# **Projet de renouvellement du Quartier de la gare de Poitiers**

## **« Grand Poitiers entre en gare »**

Mémoire en réponse à l'avis n°MRAe 2025APNA29

Dossier N° P-2024-17024

**Périmètre opérationnel - Pont Achard****Figure 1 : Programme du périmètre opérationnel - Pont Achard****Constructions nouvelles :**

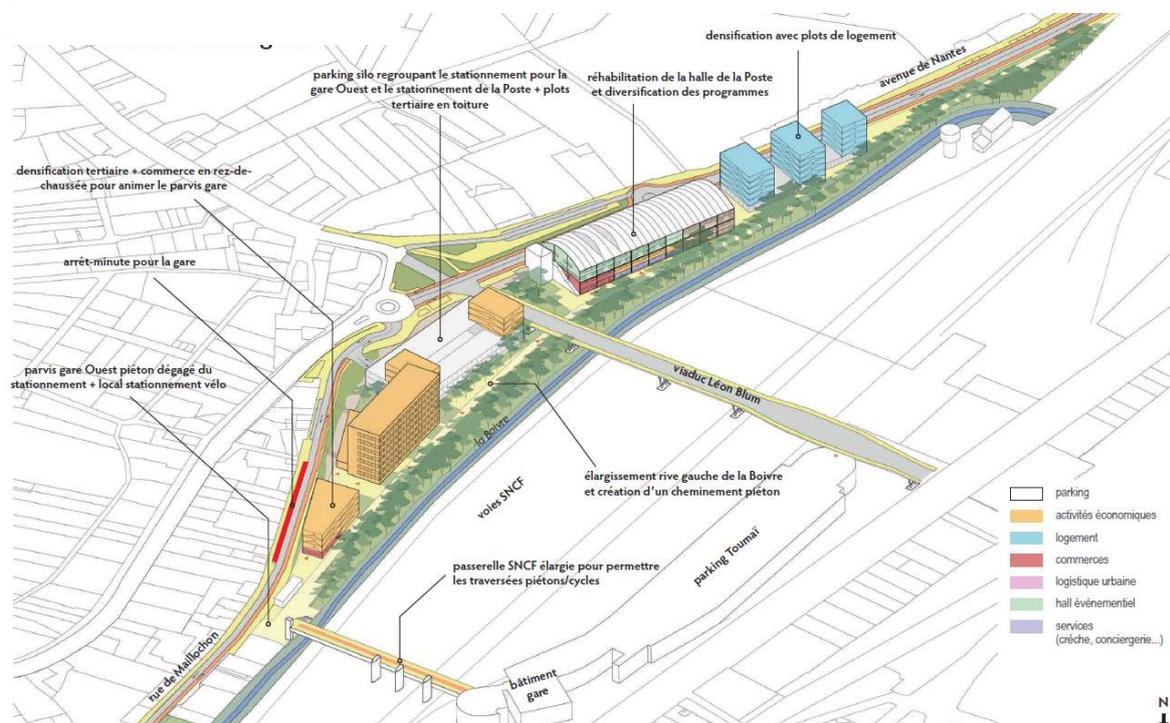
*« Afin de faciliter la compréhension du projet d'aménagement, la MRAe recommande de bien clarifier sur les schémas de principes présentés les constructions qui feront l'objet de démolition, de réhabilitation ou de surélévations, et de préciser les nouvelles constructions. »*

*La MRAe recommande également de présenter une synthèse en termes de surface de plancher pour les différents usages entre la situation sans projet et la situation avec projet au niveau de chaque secteur, ainsi que les hauteurs des constructions envisagées ou rehaussées. »*

- Parking silo (R+6 ou R+7) ;
- Logements sur 8 700 m<sup>2</sup> de surface de plancher (SDP) (R+4 à R+5) ;
- Activités économiques et tertiaires sur 8 000 m<sup>2</sup> de SDP (R+2 à R+5) ;

**Constructions réhabilitées (6100 m<sup>2</sup>) :**

- Caserne dont :
  - o Hébergement touristique et solidaire sur 2 800 m<sup>2</sup> de SDP ;
  - o Equipement sportif sur 1 400 m<sup>2</sup> de SDP (RDC à R+7) ;
  - o Activités sur 1 900 m<sup>2</sup> de SDP ;

**Figure 5 : Cartographie des habitats naturels et artificiels du secteur sud du site d'étude**

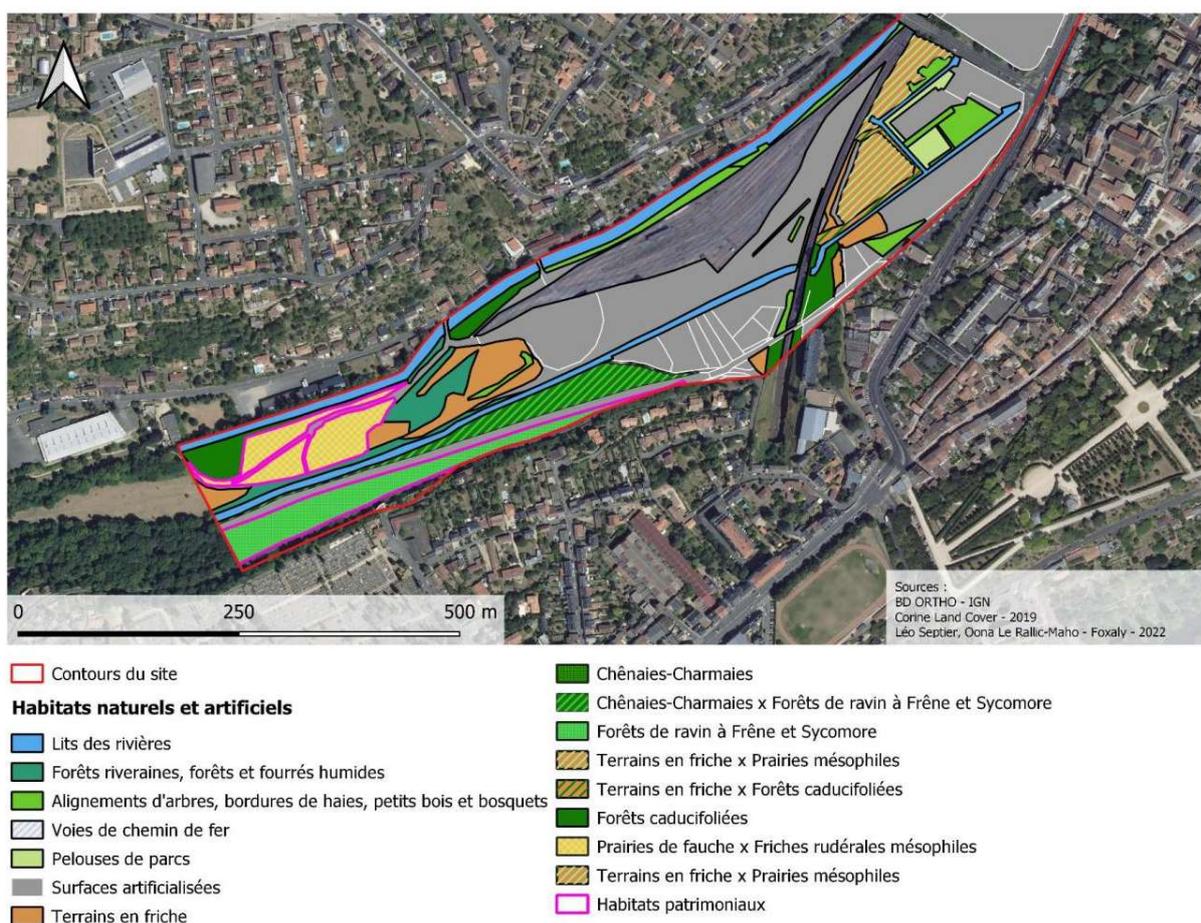
« L'étude précise en page 226 que le périmètre du projet n'est pas concerné par la présence de zones humides. La MRAE recommande d'argumenter ce point en précisant la méthodologie employée pour le diagnostic des zones humides (examen des critères végétation et pédologie). »

Le tableau page 226 (Chapitre 8. Evolution probable de l'environnement avec et sans projet) comporte une erreur, le projet est potentiellement concerné par des zones humides.

Le diagnostic écologique page 92 (Chapitre 4.2.4 Analyse des habitats, de la flore et de la faune) identifie notamment des « Forêt riveraines, forêt et fourrés humides » dans la partie sud du périmètre d'étude.

**Figure 8 : Les aménagements cyclables (page 27 du plan guide)**

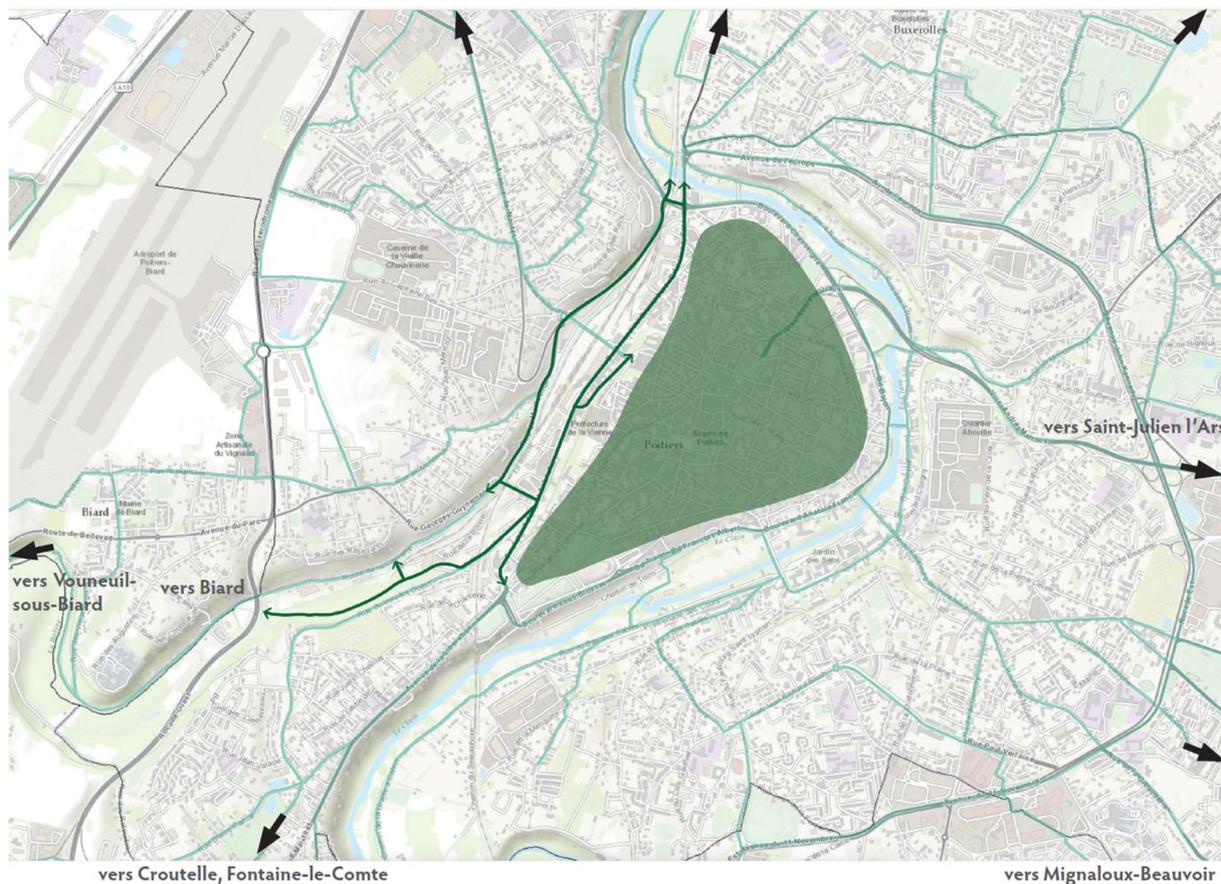
« L'étude présente plusieurs variantes d'aménagement pour chacun des sept secteurs d'aménagement. La MRAE recommande d'argumenter les choix en présentant des éléments quantifiés tels que le nombre d'habitats avant et après projet, de logements créés, surfaces de planchers (nouvelles, réhabilitées, supprimées) selon les différents usages, surfaces de stationnement (avant, après, pour les véhicules et les 2 roues), surfaces désimperméabilisées, surfaces d'espaces vert, surfaces et linéaires de pistes cyclables créés, permettant au lecteur de mieux apprécier l'économie générale du projet et les conséquences des choix opérés. »

S'agissant des pistes cyclables, la carte du plan guide page 27 présente les aménagements cyclables envisagés dans le cadre du projet (vert foncé). Le linéaire projeté estimé s'étend sur environ **6 kilomètres cumulés**.
